ELB 4

RL-02. Länkpanel B

Ändring för signalering med bärvågsavbrott.

ÄNDRINGSKLASS 3

(Se fig.)

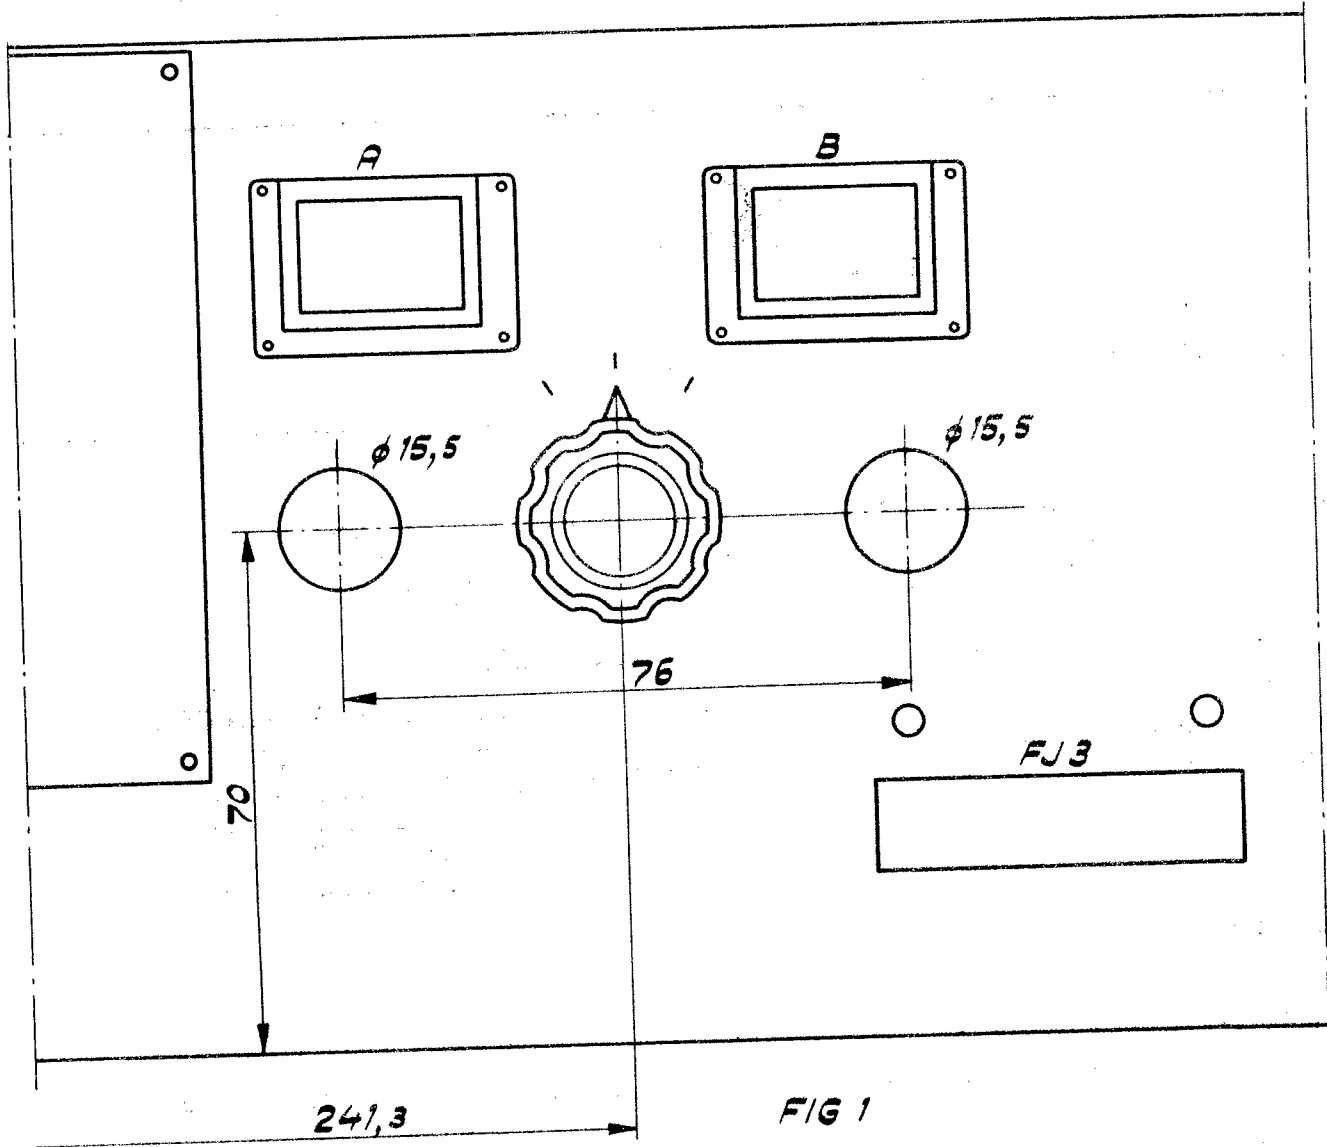
För att erhålla signaleringsmöjligheter med bärvågsavbrott vid kontinuerlig drift från länkpanel B måste två tryckbrytare införas. Deras uppgift är att bryta upp starttråden från mottagarens bärvågsindikator till startreläet i kraftpanelen.

1. Två hål \emptyset 15,5 borraras enl fig 1.
2. Bitar av förtent koppartråd (\emptyset 1,5) fastskruvas i anslutningshålen på tryckknapparna enl fig 2.
3. Tryckknapparna skruvas fast i de borrarade hålen.
4. Den röda tråden på FP2:8 flyttas till FP2:4 och den vita tråden på FP3:8 flyttas till FP3:4.
5. Tryckknapparna 02 och 03 inkopplas enligt fig 3. Förutvarande kabelstam användes för framdragande av de nya trådarna.
6. Siffra 1 på ändringsskylten korsas.
